**KRAJSKÝ ÚŘAD
PARDUBICKÉHO KRAJE**
odbor životní prostředí a zemědělství

**VEŘEJNÁ VYHLÁŠKA
OPATŘENÍ OBECNÉ POVAHY**

**záplavové území (dále jen „ZÚ“) významného vodního toku
Moravská Sázava na území Pardubického kraje
v úseku ř. km 17,260 – 51,692**

**aktivní zónu záplavového území (dále jen „AZZÚ“) významného vodního toku
Moravská Sázava na území Pardubického kraje
v úseku ř. km 17,260 – 51,692**

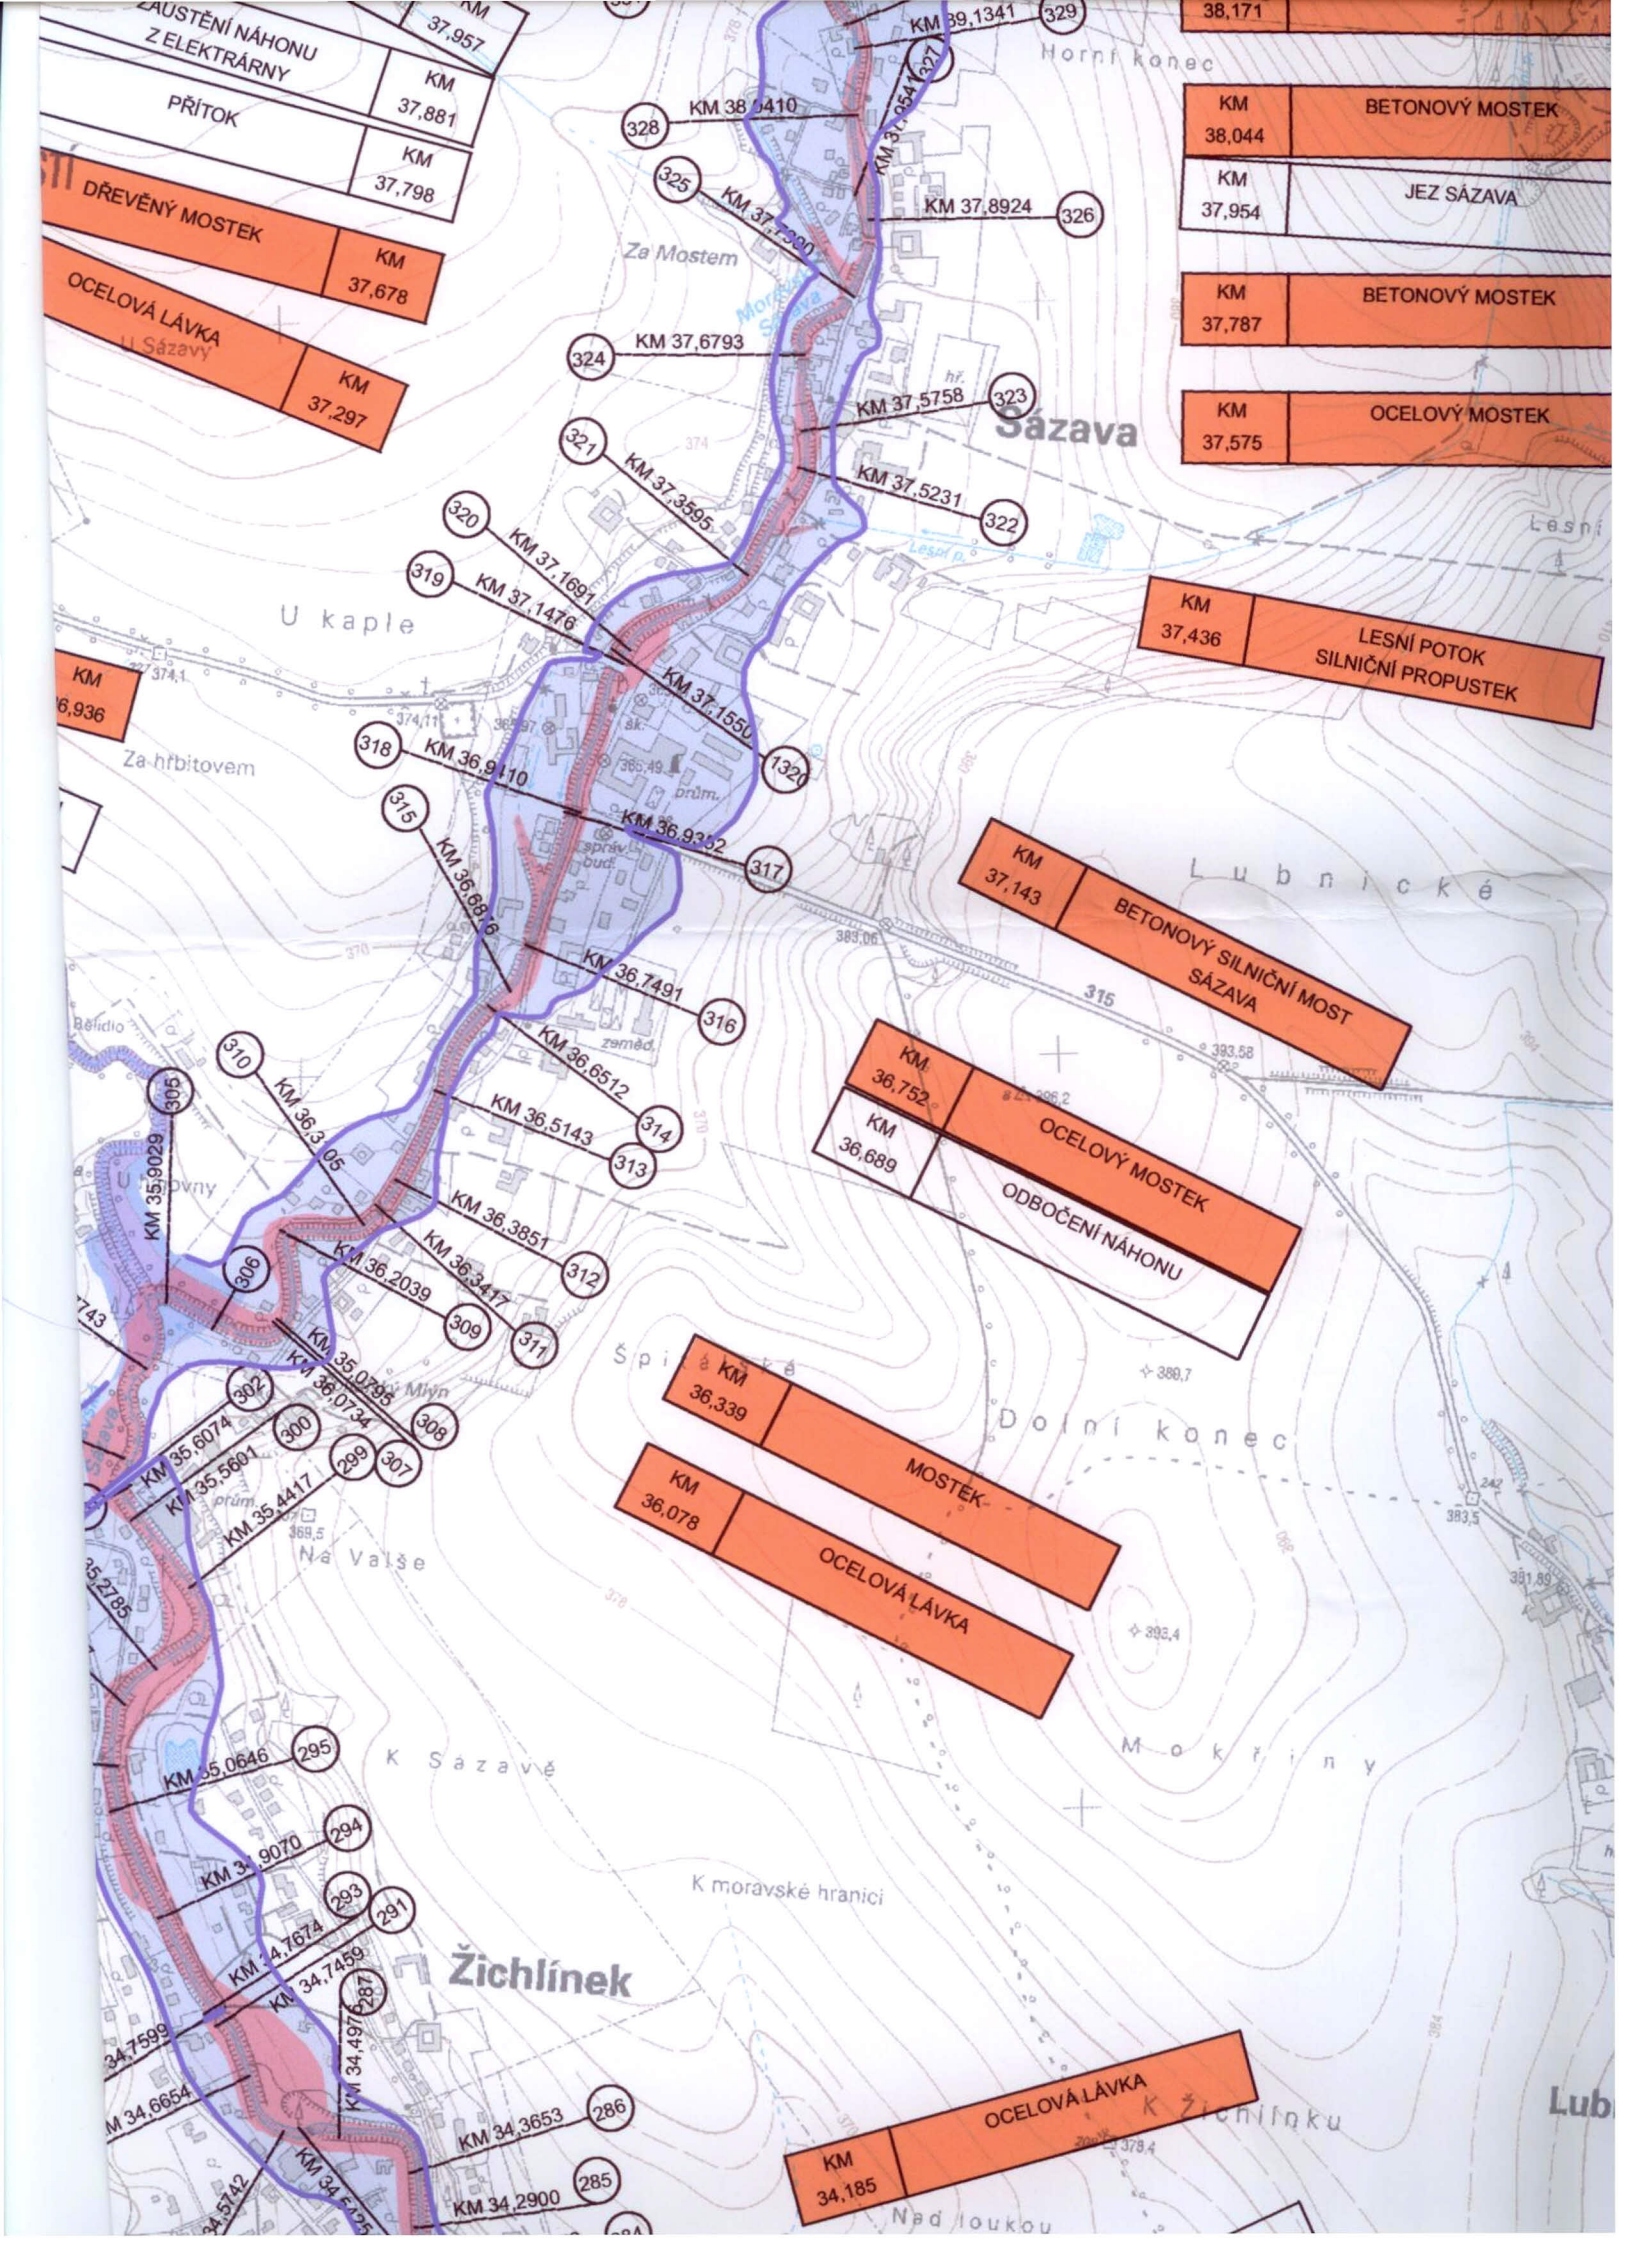
1. Připomínka Městského úřadu Lanškroun, odboru životního prostředí, oddělení vodního hospodářství, podání ze dne 08. 09. 2014 (došlo 08. 09. 2014), ve které vodoprávní úřad Lanškroun sděluje následující (zkráceně):

Vodoprávní úřad sděluje, že souhlasí s „původní aktualizací“, ke které dne 8. ledna 2014 vydal sdělení pod č. j.: MULA 35150/2013. S „upravenou aktualizací“, předloženou s návrhem opatření obecné povahy, vypracovaným Krajským úřadem Pardubického kraje dne 27. srpna 2014 pod č. j.: KrÚ 55757/2014, doplněného dne 1. září 2014 o mapové podklady, která, dle názoru vodoprávního úřadu neodpovídá skutečnosti, nesouhlasí.

2. Připomínka paní Evy Martínkové, bytem Albrechtice 43, 563 01 Lanškroun, podání ze dne 11. 09. 2014 (došlo 12. 09. 2014), ve které sděluje následující (zkráceně):

Paní Martínková vyslovila k aktualizaci ZÚ a AZZÚ vodního toku Moravská Sázava v ř. km 41,4764 v k. ú. Albrechtice u Lanškrouna (jedná se konkrétně o pozemky p. č. 1549, 259/1, 25913 a 259/5 v k. ú. Albrechtice u Lanškrouna u rodinných domů č. p. 43 a 148 v obci Albrechtice - dále jen „lokalita“) zásadní nesouhlas s navrženou změnou. Upozornila, že od roku 2009, kdy byla krajským úřadem vymezena AZZÚ, nedošlo k žádným úpravám, které by změnily průtočnost koryta Moravské Sázavy. Jedinou změnou, která nastala, bylo zbudování nelegálních příčných staveb sousedova plotu a obecní cesty bez nezbytného souhlasu vodoprávního úřadu a správce toku, v některých částech i bez souhlasu stavebního úřadu. Dále paní Martínková namítá, že v zájmovém území provedl soused pan Hrabáček nezákonně velké množství navážek, opěrné zídky a palisády z železničních pražců. Všechny tyto stavby a terénní úpravy podle paní Martínkové výrazně zamezují odtoku povrchové vody z pozemků kolem jejího domu a hrozí tak jeho vyplavení v případě povodně, jako zde byla například v roce 1997. Průtočnost AZZÚ se podle názoru paní Martínkové od roku 2009 zhoršila, proto její zmenšování nebo odstraňování nepřipadá v dané lokalitě v úvahu. Pozemky p.č. 259/1 a 259/3 v k. ú. Albrechtice u Lanškrouna spadají dokonce dle stanovení ZÚ Moravské Sázavy z roku 2004 do zóny pětileté vody Q_5 , v současnosti je však navrženo jejich úplné vyjmutí z AZZÚ. S tímto návrhem paní Martínková rozhodně nesouhlasí a může dokázat, že při povodni v roce 1997 se voda vylila přes oba břehy (obdobná situace nastala i v roce 2014). Podle názoru paní Martínkové je lepší ponechat stávající vymezení AZZÚ než provést změny, v jejichž důsledku bude docházet k poškození jejího majetku.

Ing. Roman Bureš namítá, že v ř. km 41.4 764 (horní konec Albrechtic – točna) došlo v návrhu ke zrušení AZZÚ v místech, kde se nacházejí nelegální stavby pana Petra Hrabáčka – u č. p. 43 a 148. Při povodních v r. 1997 však zmíněné pozemky, které jsou nyní z AZZÚ vyjmuty, byly pod vodou. Další námítku vznáší k účelově vyjmuté nemovitosti ze ZÚ v ř. km 38.9153.

5. Připomínka pana Petra Hrabáčka, bytem Albrechtice 148, 563 01 Lanškroun, podání došlo dne 18. 09. 2014, ve které sděluje následující (zkráceně):

- *Trvá na tom, aby žádný z pozemků v jeho vlastnictví nebyl zahrnut do AZZÚ Moravské Sázavy (jedná se o pozemky parcela č. 259/1, parcela č. 259/3, parcela č. 1606/9, stavební parcela č. 167, parcela č. 259/5 a parcela č. 448/3 – všechny parcely v katastrálním území Albrechtice u Lanškrouna).*

- *Závěrem pan Hrabáček sděluje, že zřízením AZZÚ v lokalitě km 41,4764 u čp. 43 a čp. 148 v maximální možné ploše, bez zohlednění posudků a výklad vodního zákona, který v aktivních zónách vše zakazuje, je proti Listině lidských práv a svobod a je v rozporu s Ústavou ČR. Občané mají právo vlastnit pozemek, ale nemají právo ho plnohodnotně užívat a z toho důvodu jsou na svých právech kráceny. Náhradu za takto znehodnocené pozemky by měl občanům nahradit stát ČR, měl by provést výkup pozemků nebo nabídnout jiné pozemky, protože podle vodního zákona na pozemcích v aktivních zónách je zakázáno zřizovat stavby, zpevněné plochy, oplocení, sázet keře, uložit dřevo, terénní úpravy, altány nebo jiné drobné stavby. Rodinný dům bez tohoto zázemí nelze užívat.*

V současné době platný rozsah AZZÚ byl zpracován v ploše záplavového území při průtoku Q_{20} (maximální hranice aktivní zóny, kterou umožňuje „Metodika pro stanovování aktivní zóny“ – dále jen „metodika“). Ve věci navržené redukce AZZÚ v obci Albrechtice (před domy č.p. 43 a č.p. 148) navrhovatel využil možnosti zmenšit rozsah AZZÚ až na plochu odpovídající ploše převádějící 80% průtoku při Q_{100} (minimální hranice AZZÚ).

Na levém břehu toku Moravská Sázava je nad mostem přítok, který s velkou pravděpodobností v případě střetu povodní vyběží, a proto zde byla AZZÚ v maximální hranici Q_{20} ponechána. Do aktualizovaného ZÚ a AZZÚ byly zpracovatelem návrhu rovněž zohledněny dostupné informace o dotčení území nedávnými povodňovými epizodami. Navrhované AZZÚ v rámci aktualizace se nacházejí uvnitř maximální a minimální hranice AZZÚ podle metodiky.

Při jednání, které se konalo ve dne 27. 11. 2014 na Městském úřadě v Lanškrouně, byl zpracovatelem namítaný rozsah AZZÚ znovu prověřen a návrh aktualizace byl v lokalitě před domy pana Pera Hrabáčka a paní Evy Martínkové upraven. S ohledem na problémový bezodtokový prostor před domem paní Martínkové, a z důvodu významnosti průchodu průtoků přes pozemky pana Petra Hrabáčka, se pruh AZZÚ na pravém břehu ponechal na současné hranici v rozsahu průtoků Q_{20} . Z AZZÚ byl vyjmut pouze prostor kolem mostního objektu, který je v násypu a kam hladina stoleté povodně evidentně nevystoupá. Po zvážení všech okolností byly v daném území upřednostněny praktické zkušenosti s odtokovými poměry v dané lokalitě nad možným teoretickým rozsahem, který by postačil (nebo nepostačil) pro převedení 80% průtoků Q_{100} .

Ve věci předložené aktualizace AZZÚ v lokalitě, kde vlastní pozemky pan Petr Hrabáček a paní Eva Martínková, uvádíme, že po projednání připomínek ve dne 27. 11. 2014 na Městském úřadě v Lanškrouně byla zpracovatelem tato sporná lokalita znovu prověřena a návrh aktualizace AZZÚ byl v lokalitě před domy pana Pera Hrabáčka a paní Evy Martínkové přehodnocen. Viz předcházející vypořádání s připomínkou Městského úřadu Lanškroun.

K připomínce týkající se aktualizace AZZÚ v lokalitě před domy čp. 43 a čp. 148 uvádíme, že po projednání připomínek ve dne 27. 11. 2014 na Městském úřadě v Lanškrouně byla zpracovatelem tato sporná lokalita znovu prověřena a návrh byl přehodnocen (viz výše).

Z reliéfu terénu je patrné, že pod domy čp. 43 a čp. 148 bude protékat při průtoku Q_{100} rozhodující část povodňového průtoku, tedy zde hrozí největší škody na majetku a jsou ohroženy životy a zdraví lidí.

Po podrobném projednání všech připomínek, které se konalo ve dne 27. 11. 2014 na Městském úřadě v Lanškrouně, byla zpracovatelem aktualizace ZÚ a AZZÚ vodního toku Moravská Sázava tato sporná lokalita znovu prověřena a návrh aktualizace AZZÚ byl v lokalitě před domy pana Pera Hrabáčka a paní Evy Martínkové přehodnocen. S ohledem na problémový bezodtokový prostor před domem paní Martínkové a z důvodu významnosti průchodu průtoků přes pozemky pod domy čp. 43 a čp. 148 se pruh aktivní zóny na pravém břehu ponechává na současné hranici v rozsahu průtoku Q_{20} . Z aktivní zóny byl vyjmut pouze prostor kolem mostního objektu, který je v násypu a kam hladina stoleté povodně evidentně nevystoupá. Teoretické výpočty nemohou postihnout všechny jevy běžně se vyskytující při povodních. Hladina v inundaci nemusí být v jednom příčném profilu stejná jako v korytě, v obloucích dochází k příčnému převýšení hladiny, hladina je rozvlněná atd. Dále není započítáno ucpání průtočného profilu plaveným materiálem, které hrozí zejména v mostním profilu. Vliv na proudění má i sezónní stav vegetačního pokryvu.

Po zvážení všech okolností tohoto případu byly upřednostněny praktické problémy s odtokovými poměry v dané lokalitě nad teoretickým rozsahem, který by postačil (nebo nepostačil) pro převedení 80% průtoku Q_{100} .

Krajský úřad po opětovném prošetření odtokových poměrů v lokalitě před domy čp. 43 a čp. 148 v Albrechticích neshledal důvody, které by opravňovaly ke zmenšení aktivní zóny až k minimální možné hranici. Naopak z odtokových poměrů, které v daném místě existují, je patrné, že v případě povodňových situací hrozí vlastníkům pozemků (především panu Petru Hrabáčkovi) značné škody. Přípomínky týkající se omezení vlastnického práva z důvodu břemene aktivní zóny se neopírají o argumenty, které by vymezení aktivní zóny v předmětné lokalitě zpochybňovaly.
